ARPAT - Direzione Tecnica – Settore VIA/VAS
Via del Ponte alle Mosse, 211 – 50144 - Firenze

del 22 aprile 2025

Oggetto: [ID 2366] VIA regionale nell'ambito dell'Autorizzazione Unica Energetica (AUE) per gli impianti di produzione di energia da fonti rinnovabili - Progetto per la realizzazione ed esercizio di un impianto eolico denominato "Bordigaie" e delle relative opere di connessione, sito in località Confienti nel territorio Comune di Firenzuola (FI). Proponente: SKI W AD Srl – **Contributo istruttorio con richiesta di integrazioni.**

Figura 2: stralcio di planimetria tratto dalla documentazione sui cavidotti in uscita dagli impianti eolici.

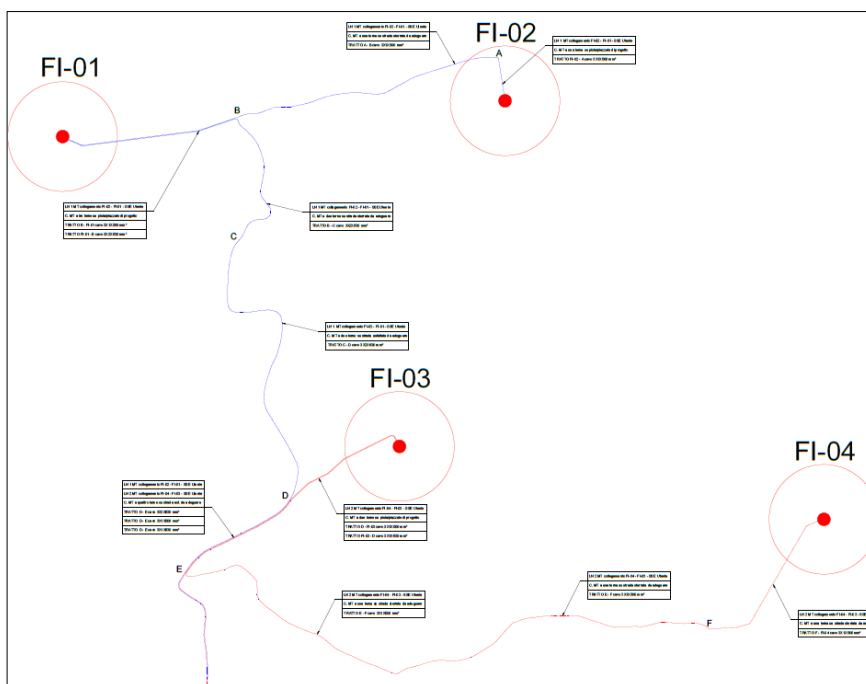
- il tratto di elettrodotto da B a D in Figura 2 consisterà in una doppia terna interrata con cavi di sezione 630 mm²;
- una terna di sezione 500 mm² conterrà il generatore FI-04 al generatore FI-03;

Si osserva che per i punti di collegamento reciproci in relazione ai cavi in uscita dagli aerogeneratori la documentazione risulta difforme (indicando per FI-01 una doppia terna in uscita e per FI-03 una singola terna in uscita) e che debbano essere specificate le modalità di congiunzione, tenendone conto nel calcolo della DPA. Si ritiene che debba essere chiarito in che modo la terna di sezione 500 mm² proveniente dal generatore FI-02 si conetterà con la doppia terna di 630 mm² in uscita dal generatore FI-01, e in che modo la terna di sezione 500 mm² proveniente dal generatore FI-04 si conetterà con la terna di 630 mm² in uscita dal generatore FI-03, **valutando la DPA complessiva determinata da tutti i cavi in congiunzione.**
